MUNICÍPIO DA NAZARÉ – CÂMARA MUNICIPAL
DIVISÃO OBRAS MUNICIPAIS E AMBIENTE

ASSUNTO: "Proposta de Alteração ao Plano de Trânsito do Concelho da Nazaré – Rua Fonte Geada – Valado dos Frades"	INFORMAÇÃO N.º 113/2017/DOMA/GT
	DATA: 10-02-2017

PLANO DE TRÂNSITO DO CONCELHO DA NAZARÉ

RUA FONTE GEADA

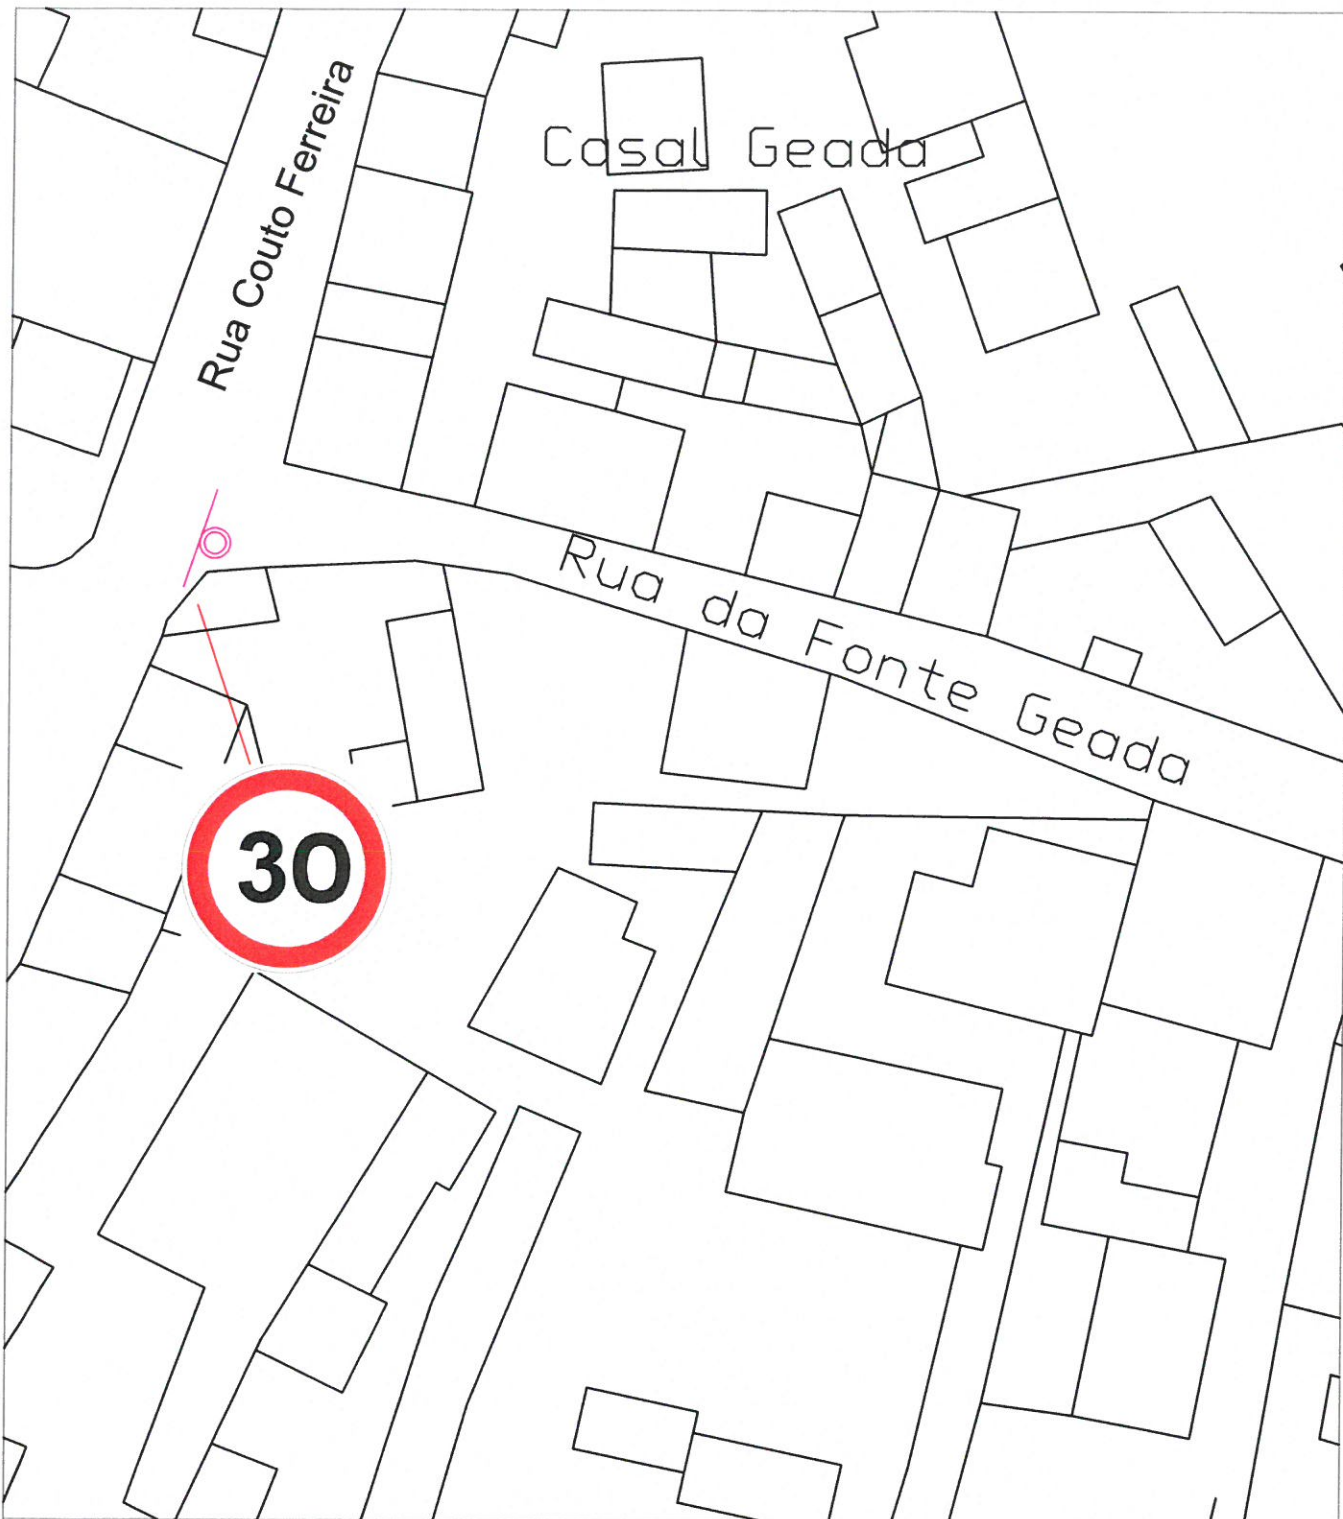
Em virtude de solicitação apresentada neste município, para iniciativa no sentido de controlar os excessos de velocidade na Rua Fonte Geada, e após visita ao local na presença da Vereadora Regina Piedade, apresento a proposta de alteração ao plano de trânsito com a implementação de velocidade máxima de 30Km/h.

Uma vez que a via não apresenta condições de segurança para a circulação de transeuntes, em simultâneo com veículos, devido à inexistência de passeios, entende-se fundamentável a aplicação de um limite inferior de velocidade (**30Km/h**) à velocidade estabelecida.
